日本原子力研究開発機構
大洗研究所（北地区）に係る
核燃料物質使用変更許可申請書
(令和3年12月16日変更申請)の
補正方針について

令和4年3月9日

日本原子力研究開発機構 大洗研究所
高温ガス炉研究開発センター
高温工学試験研究炉部

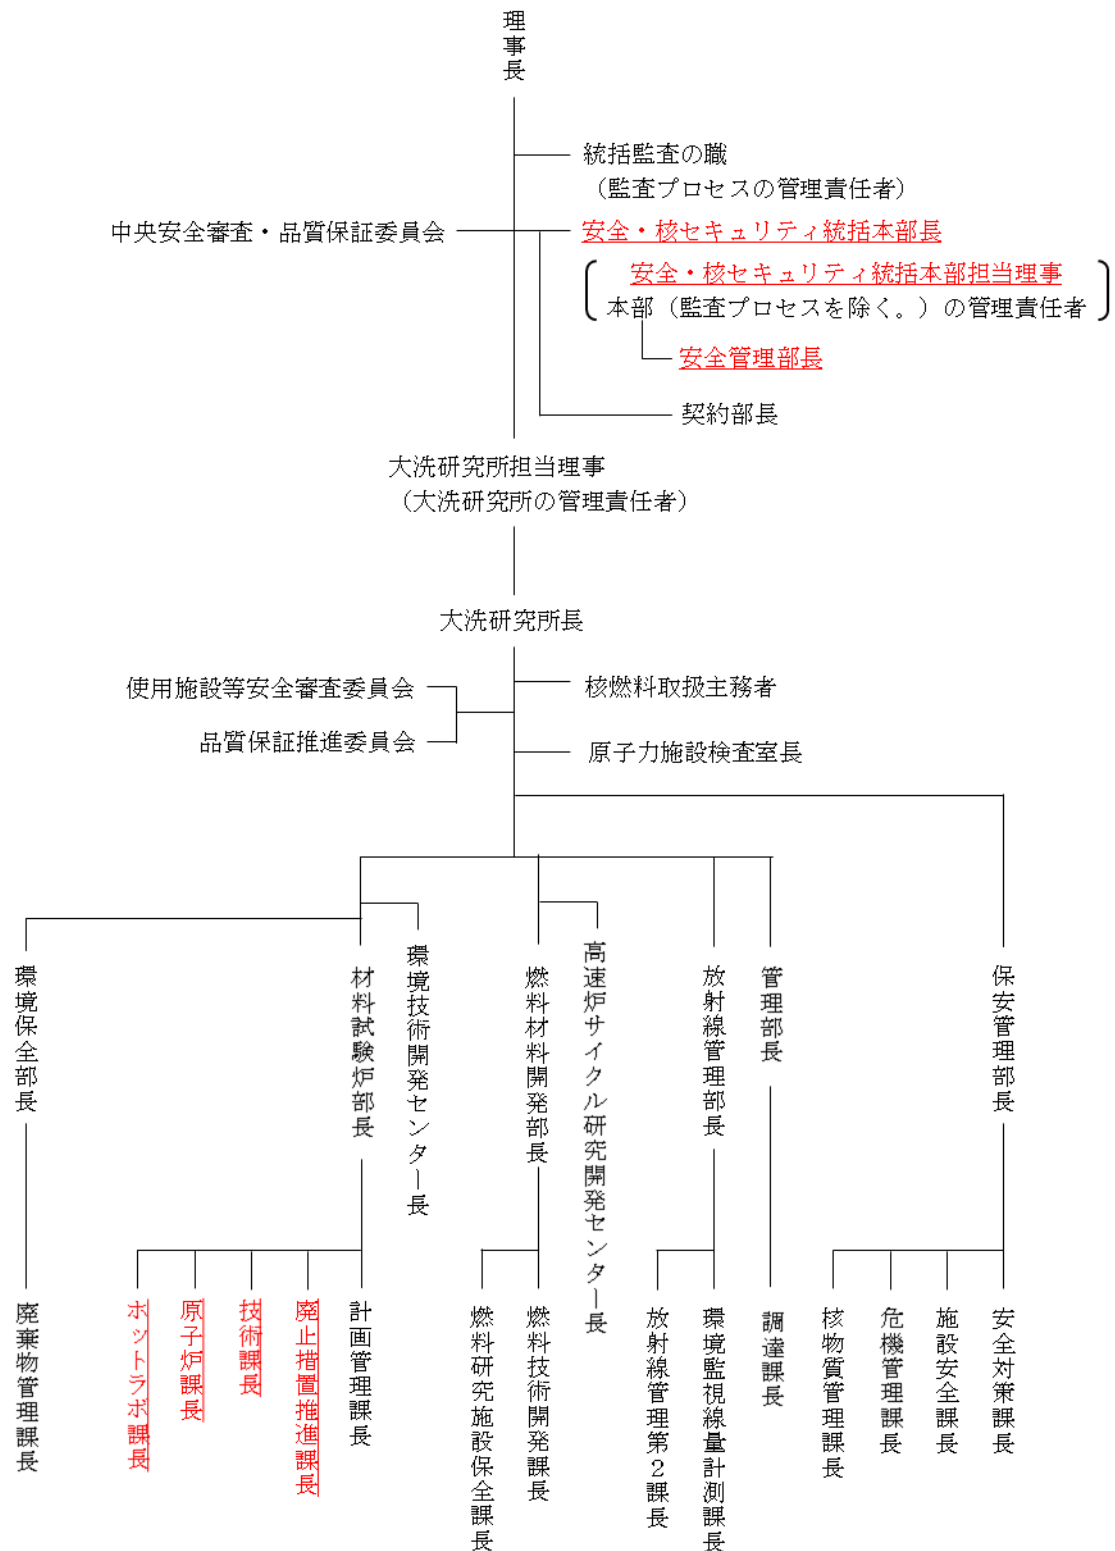
- ・現申請の共通編添付書類3について、技術者数及び有資格者数を令和3年11月現在から最新である令和4年2月現在に記載を更新する。
